KLAIPĖDOS MIESTO SAVIVALDYBĖS ADMINISTRACIJOS VIEŠŲJŲ PIRKIMŲ KOMISIJA

DĖL ATSAKYMŲ Į GAUTUS KLAUSIMUS PATEIKIMO

Vadovaudamiesi **projekto „Lypkių sankryžos jungiamųjų kelių rekonstrukcija, gerinant susisiekimą su Klaipėdos LEZ“ I etapo rangos darbų pirkimo supaprastinto atviro konkurso būdu (CVP IS ID 2927304)** sąlygų aprašo 56 p., atsakome į gautus klausimus:

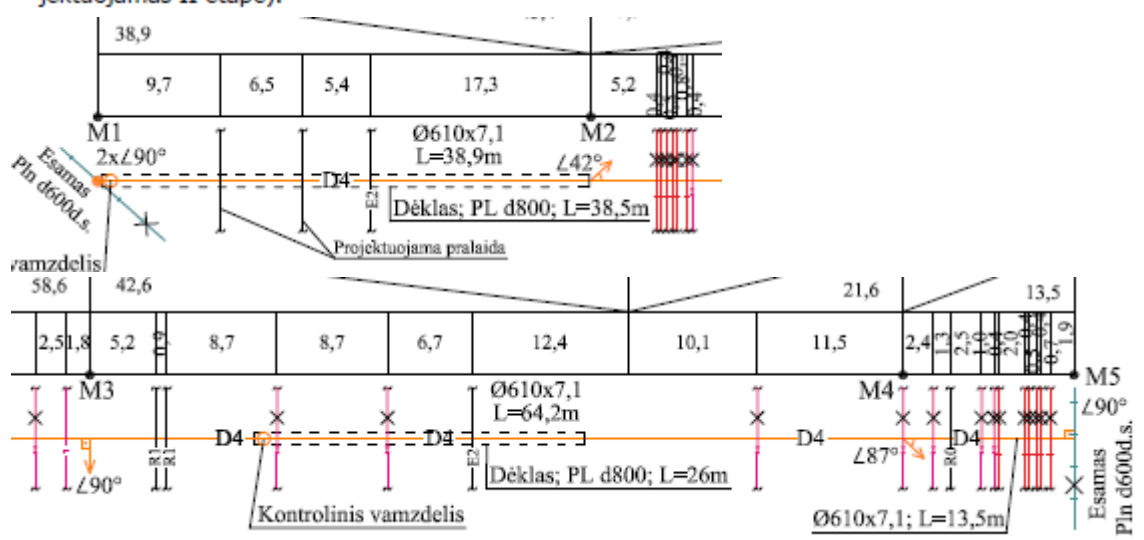
32. Klausimas:

Klausimas ER daliai: Balticum TV montavimo darbų žiniaraštyje nurodyta optinio kabelio suvyniojimas į būgną. Kam reikalingas montavimo darbuose kabelių suvyniojimo ant būgno įkainis?

Atsakymas:

Pridedame projekto ER dalį su patikslintu žiniaraščiu.
